評価書からの主な変更点について (国土交通大臣意見以外の箇所)

平成30年6月18日

国土交通省 東北地方整備局

○評価書の主な変更内容とその理由について

図 7.1.4-94 沈砂池の概要

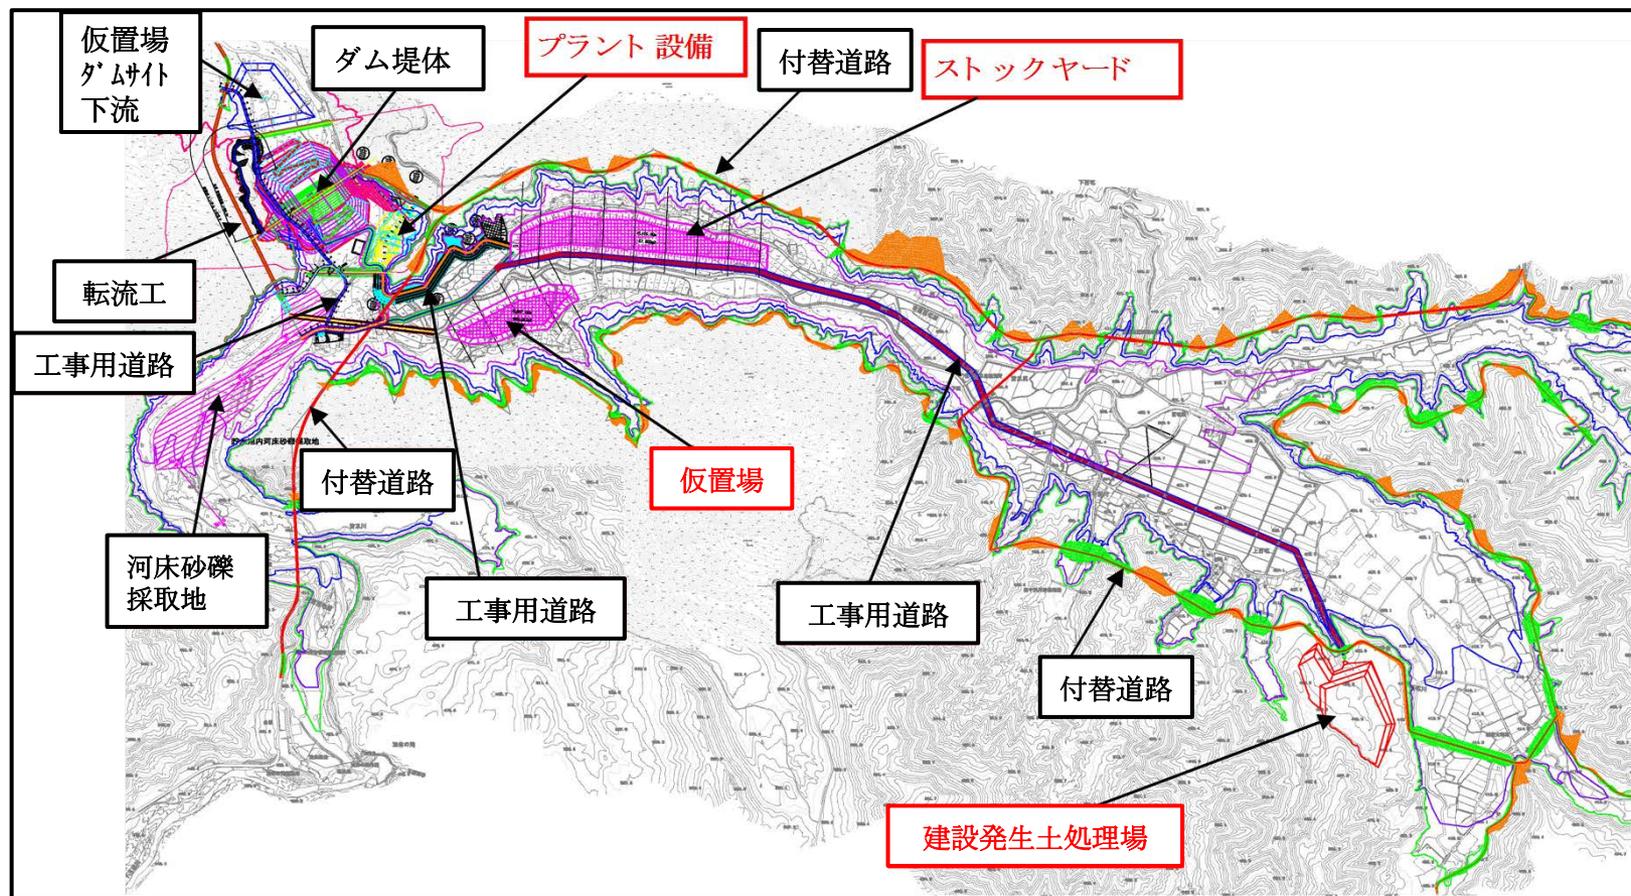
沈砂池の設置を予定している工事箇所として建設発生土処理場、ストックヤード、仮置場、プラントヤード造成の4箇所が示されているが、工事用道路及び付替道路から発生する濁水に対して沈砂池を設ける予定はないと解してよいか。仮に設置しないとした場合、工事用道路及び付替道路から発生する濁水への対策・対応方針等について適切に記載されたい。

沈砂池を設ける予定はないため、その理由と今後の対応について追記する。

環境保全措置として、建設発生土処理場等の施工箇所に沈砂池を設け、河川に流出する SS を低減させる。沈砂池の概要は図 7.1.4-94に示すとおりである。各工事区域に設置する沈砂池内は常に水がある状態を想定した。沈砂池における SS の除去率は沈降試験結果を踏まえ設定した。沈降試験の結果を図 7.1.4-95に示す。沈砂池の規模は、30mm/日相当の降雨時に各工事区域の裸地からの濁水を 1 日滞留させる規模とし、表 7.1.4-59に示すとおりとした。なお、工事用道路及び付替道路は、施工範囲を分割して整備するため小規模な泥留を設置することで処理可能であると考えて沈砂池を設けないが、今後、道路詳細設計や具体的な施工計画等を進める上で河川に流出する濁りを防止又は軽減する措置も含めて検討する。

・ダム直下流地点(ダム建設後)でのpHに関する環境基準超過日数の予測、評価【参考資料】

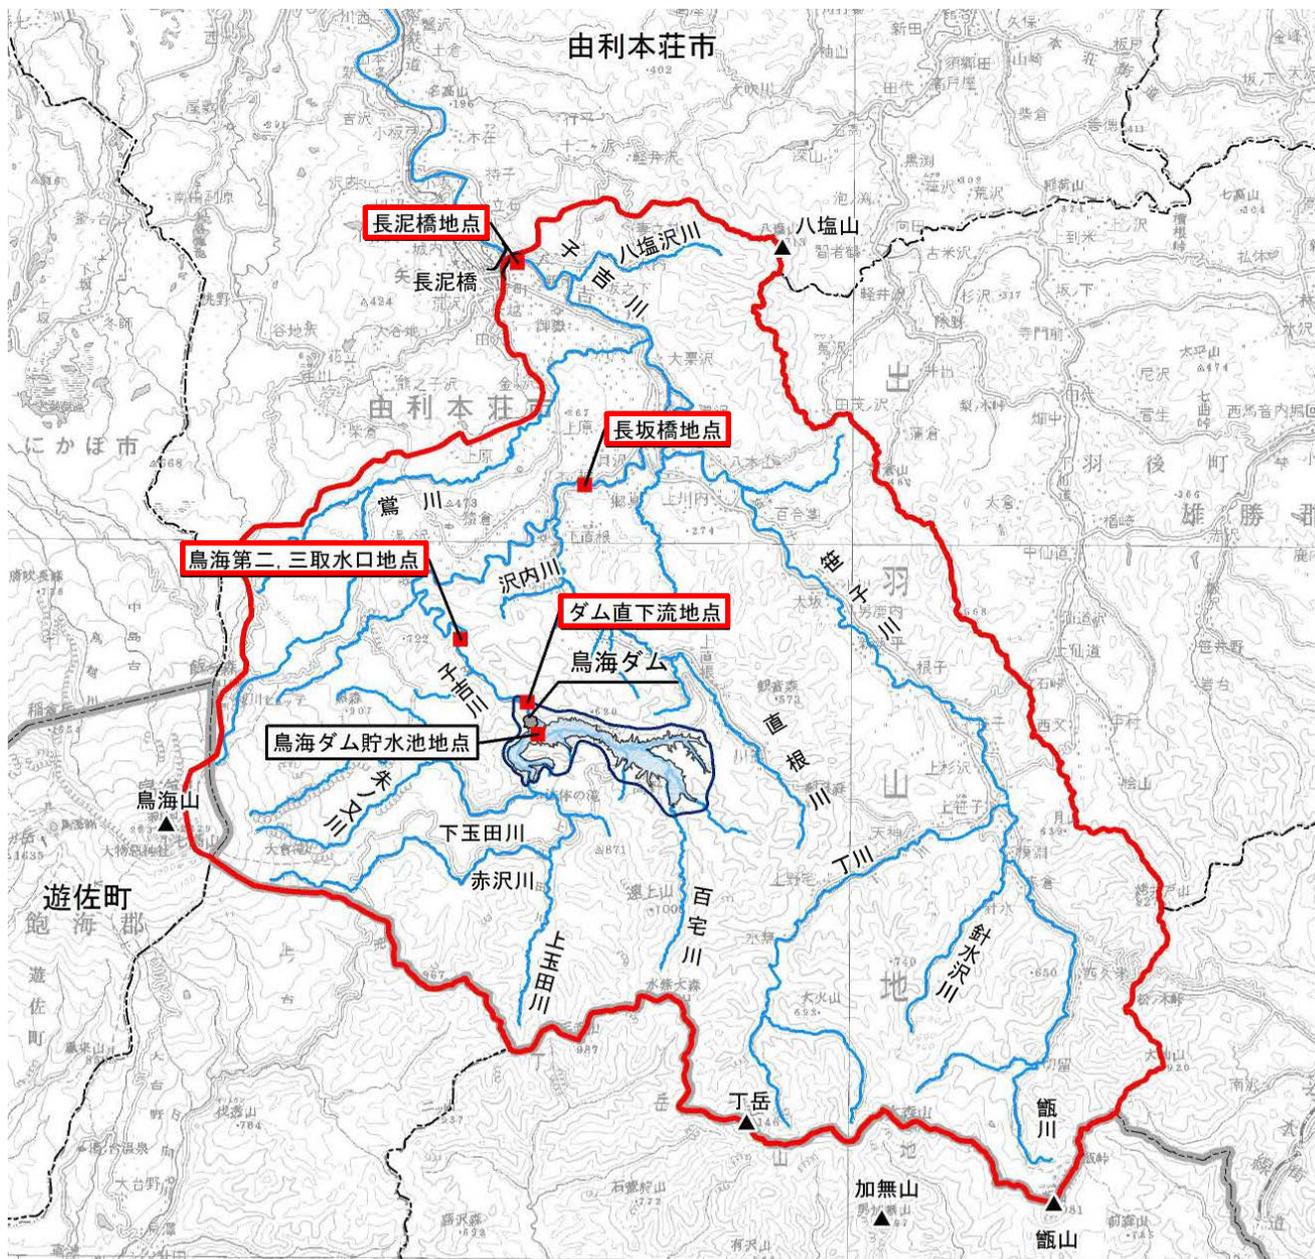
ダム建設後のダム直下流地点でのpHの環境基準超過日数が大幅に増加すると予測されているにもかかわらず、「水素イオン濃度については、基準との整合は概ね図られている。」と評価しているが、そのように評価した理由・考え方について適切に記載されたい。

以上のことから、「土地又は工作物の存在及び供用」における水素イオン濃度については、**ダム建設前後で大きな変化は見られない。**

予測対象10カ年の平均値をみると、ダム直下流地点においてダム建設前と比較するとダム建設後でpHの環境基準を超過する日数が増加するが、その下流の各地点では、ダム建設前後で大きな違いはなく、影響は小さいと判断した。しかし、基準との整合はダム建設前から図られていないことから、ダム建設前後で大きな変化は見られない旨、追記する。

図 7.1.7-3
鳥海ダム周辺の現存植生

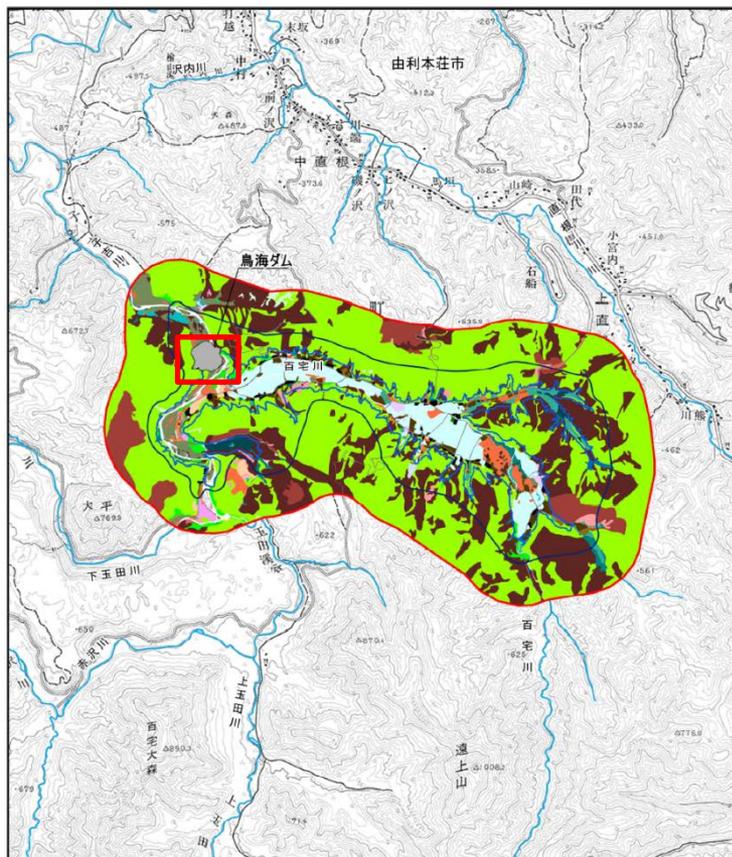
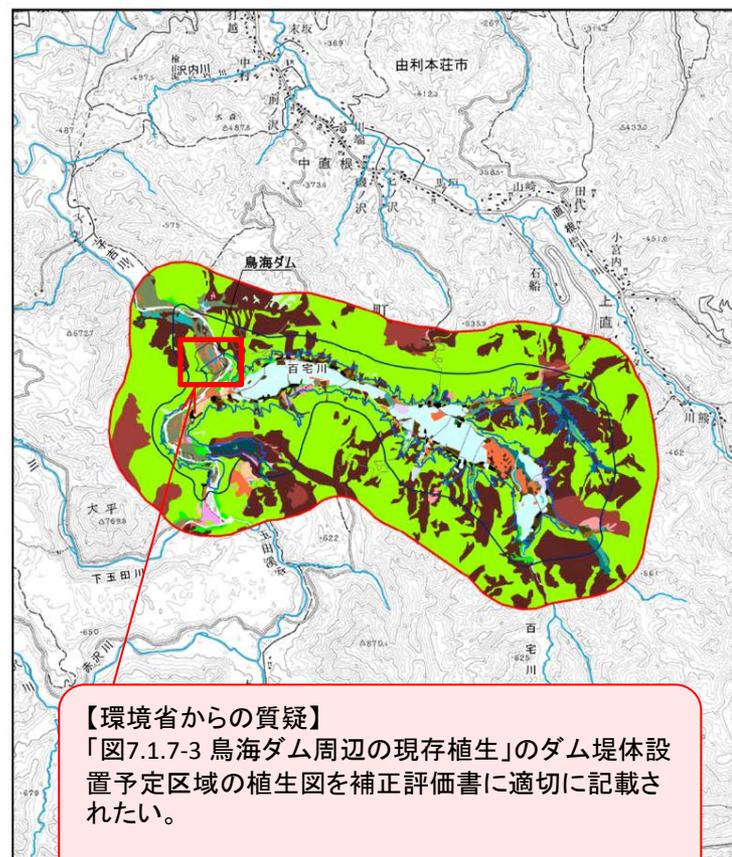
【環境省からの質疑】
 「図7.1.7-3 鳥海ダム周辺の現存植生」のダム堤体設置予定区域の植生図を補正評価書に適切に記載されたい。

【質疑への対応】
 ダム堤体設置予定区域の植生図を視認できるように修正する。

図 7.1.8-37(3) 水位計算結果(子吉川 34.2km 地点)

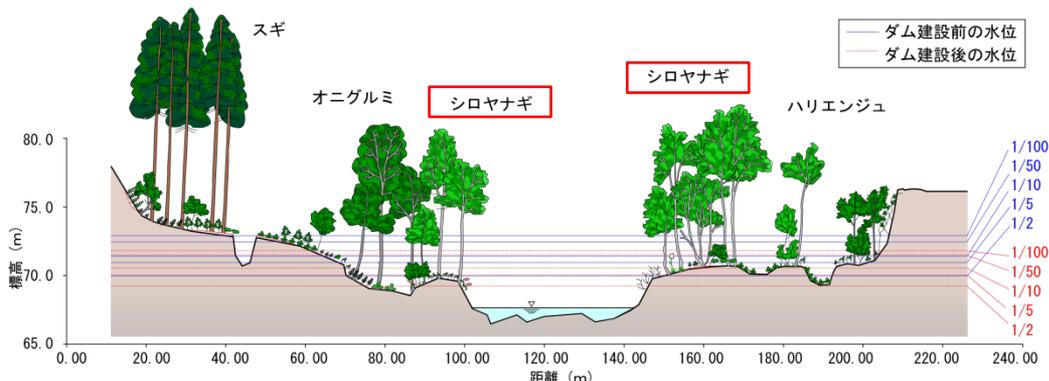
ダムの上流に位置するシロヤナギ等の群落については、冠水頻度が上昇すると考えられ、ダムの上流と下流とで予測及び評価は異なることを、補正評価書に適切に記載されたい。

貯水池の水位は、試験湛水時にサーチャージ水位まで一時的に上昇するがその後の洪水時以外は、常時満水位以下となる。そのため、ダムの上流部の貯水池を含む対象事業実施区域周辺における植生への影響については、試験湛水時の一時的な変化について予測した。

ダムの上流部と下流部でシロヤナギ群落への影響は異なることについて明確にするため、試験湛水時の一時的な変化について予測している旨、追記する。
